改善箇所説明図

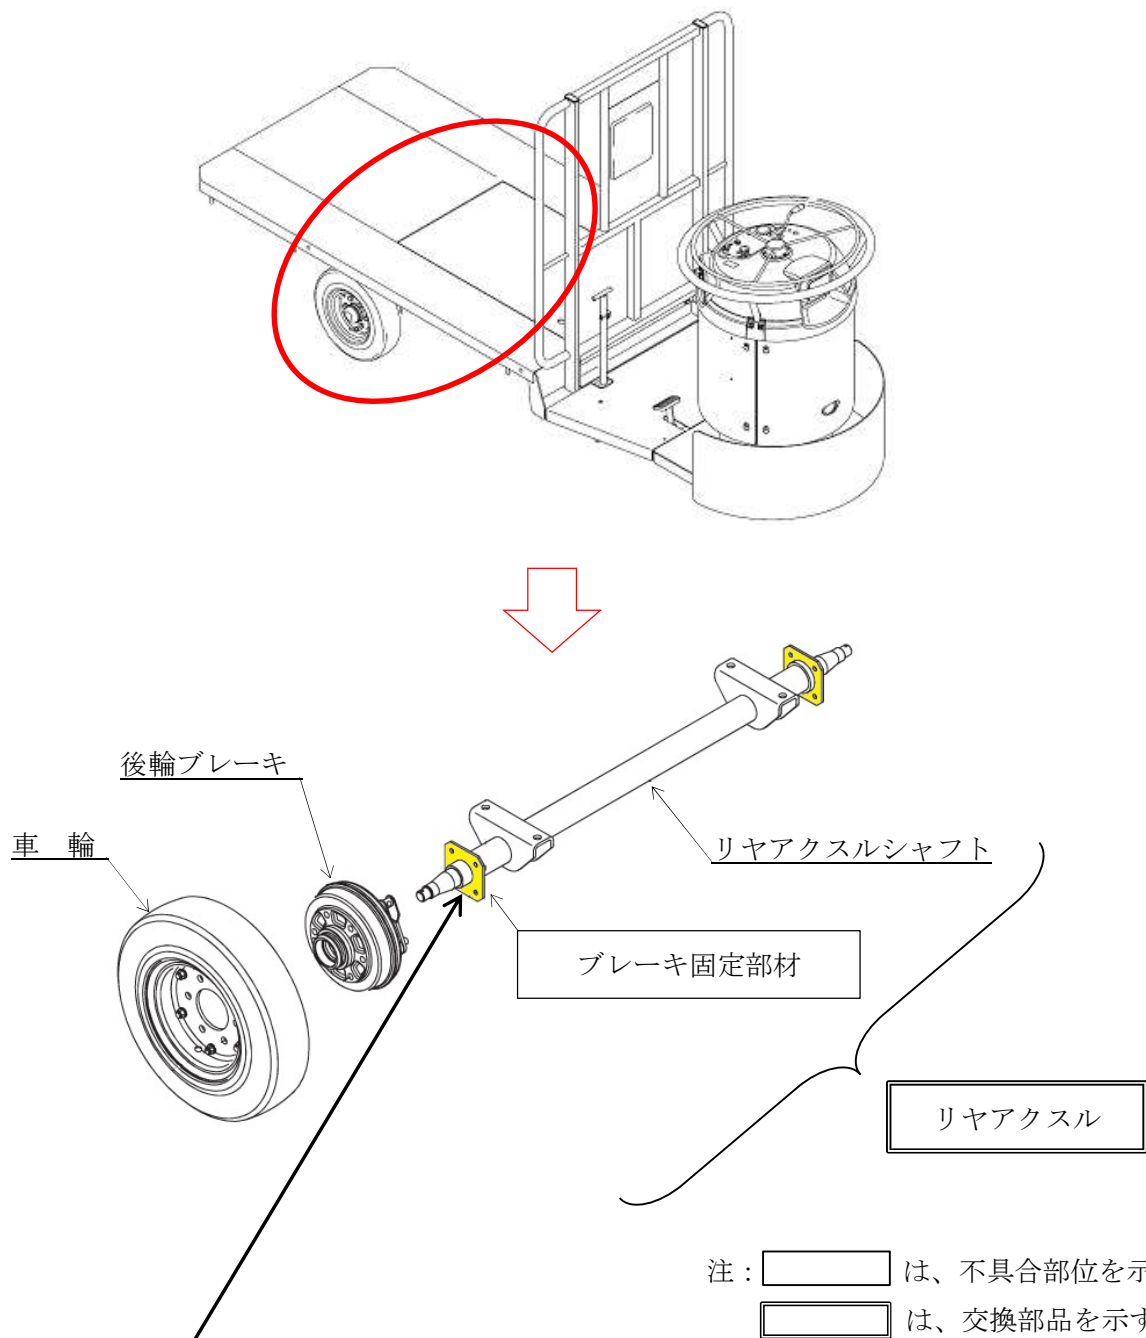
基準不適合発生箇所

左右の後輪ブレーキをリアアクスルシャフトに固定する部材の溶接が不適切なため、そのまま使用を続けると左右何れかの部材がリアアクスルシャフトから外れるものがある。そのため、ブレーキ操作時に片側の後輪ブレーキ及び前輪の回生ブレーキでの制動となり、制動停止距離が長くなるおそれがある。

改善内容

全車両、リアアクスルを良品に交換する。

識別

改善実施済車には、車両背面バックレスト側面の中間位置辺りに No.5062 のステッカーを貼り付ける。
